SOLICITATION AMENDMENT MODIFICATION DE L'INVITATION

Title - Sujet							
Walk In Cooler							
Solicitation No N° de l'invitation			Amendment No N° modif.				
21401-131879/A	002						
Client Reference No N° de référence du client			Date				
21401-13-1879			2013-01-30				
GETS Reference No N° de référence de SEAG							
PW-\$KIN-650-6049							
File No N° de dossier CCC No	o./N° CCC - FMS	No./N	° VME				
KIN-2-38261 (650)							
Solicitation Closes - L'invitation prer at - à 02:00 PM on - le 2013-02-25			Time Zone Fuseau horaire Eastern Standard Time EST				
F.O.B F.A.B. Specified Herein - Précisé dans les présentes							
Plant-Usine: Destination: Of	ther-Autre: 🗹						
Address Enquiries to: - Adresser toutes	ı	Buyer Id - Id de l'acheteur					
Rombough, Lori	kin650						
Telephone No N° de téléphone		FAX No N° de FAX

MODIFICATION N° 002

La présente modification a pour but de répondre aux questions de soumissionnaires potentiels.

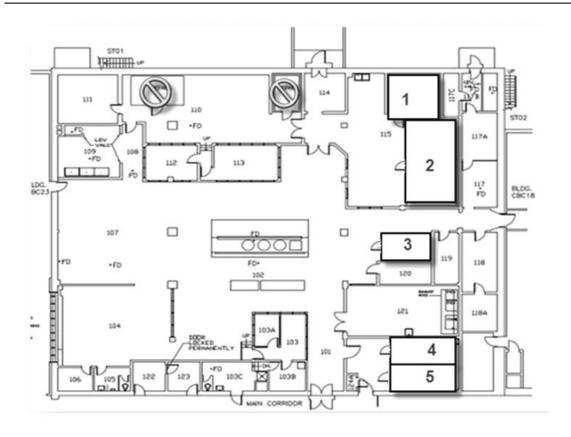
- **Q3.** À l'article 2.1 qui se trouve à la page 6, les réfrigérateurs/congélateur-chambres sont énumérés de 1 à 5, cependant, sur le plan d'étage, ils sont énumérés de 3 à 7. Serait-ce possible d'obtenir des éclaircissements?

- **R3.** Un dessin supplémentaire décrivant les réfrigérateurs/congélateurs-chambres 1 à 5 est fourni dans la présente modification.
